Beschlussvorlage

Fachbereich:	GB 4 Bauen und Umwelt	Datum:	13.02.2019
Berichtersteller:	Bauersachs, Julia	AZ:	GB 4
		Vorlage Nr.:	021/2019

Öffentliche Konsultation zum 1. Entwurf des Netzentwicklungsplans 2030 (2019); Entwurf eines Gesetzes zur Beschleunigung des Energieleitungsbaus

Karte 1: Alternativen der Projekte P44/P44mod

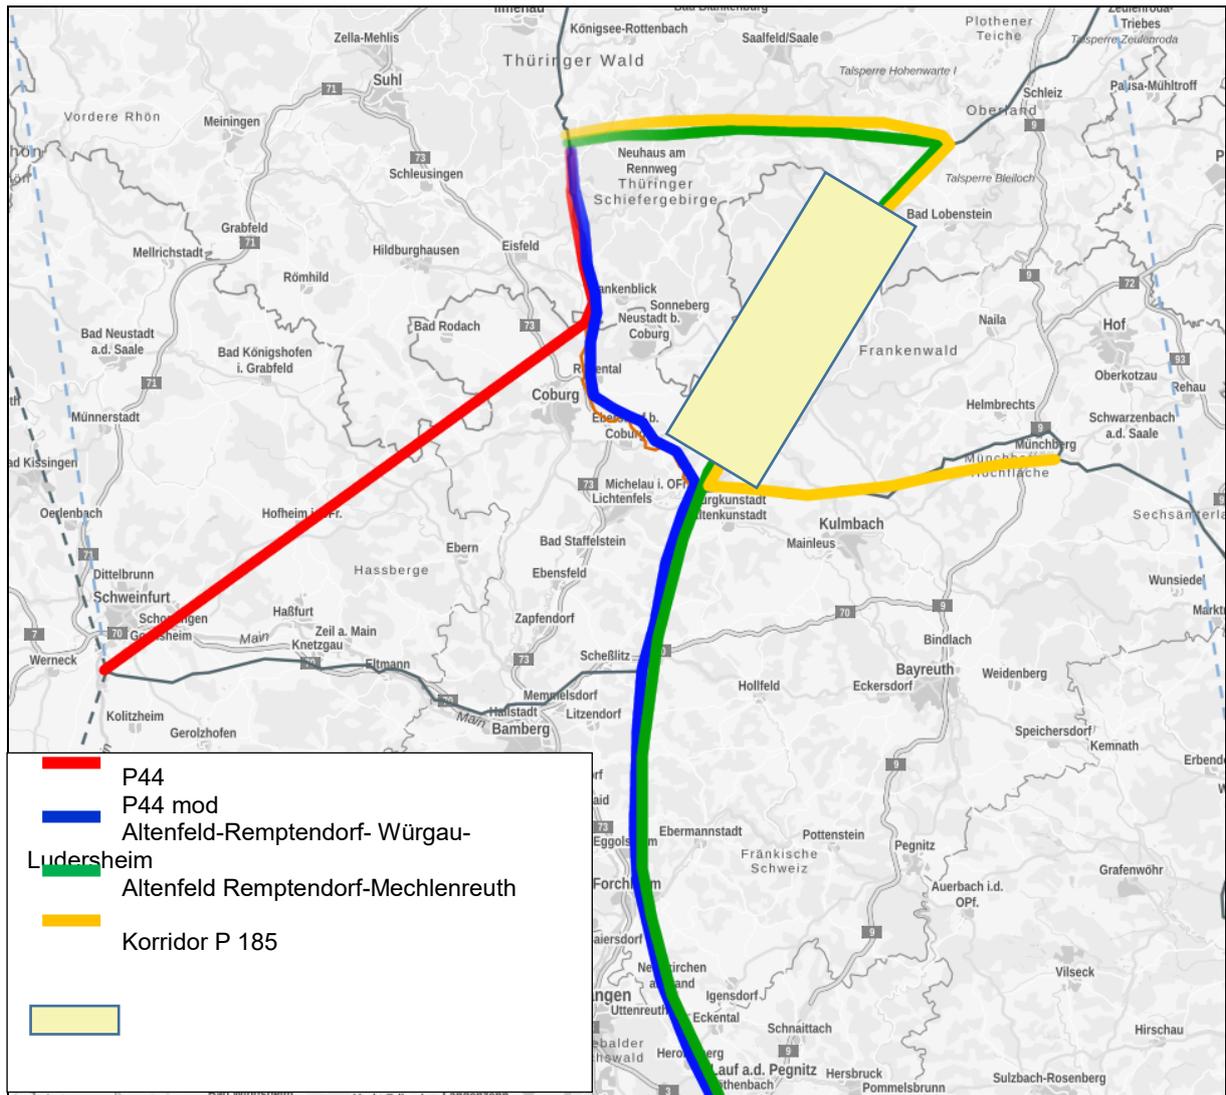
Auch im aktuell zu konsultierenden Entwurf kommen die ÜNB zum Ergebnis, dass die zusätzlich untersuchten Varianten deutliche Nachteile sowohl zu P44 als auch zu P44mod aufweisen und insofern keine ernsthaft in Betracht kommenden Alternativen darstellen. So wären bei P44mod Variante 2 sowie bei P44mod Variante 3 (Altenfeld-Remptendorf-Mechlenreuth) weitere Verstärkungen sowie weitere Verbindungen die Folge. P44mod Variante 2+ wird in diesem Zusammenhang nicht mehr gesondert aufgeführt.

- d) Weiterhin kritisiert der Landkreis Coburg, dass die Übertragungsnetzbetreiber in ihrem neuen Entwurf die bereits eingebrachten und angeregten **alternativen Trassenverläufe** im innerregionalen Kontext fachlich nicht ausreichend gewürdigt und abgewogen haben. Neben den alternativen Trassenvarianten Altenfeld-Remptendorf-Würgau-Ludersheim sowie Altenfeld-Remptendorf-Mechlenreuth muss insbesondere im Hinblick auf den Teilabschnitt der P 185 herausgearbeitet werden, dass ggf. durch Netzverstärkungen der dort bereits existierende kritische Trassenverlauf unmittelbar über oder nahe der Wohnbebauung korrigiert werden kann.
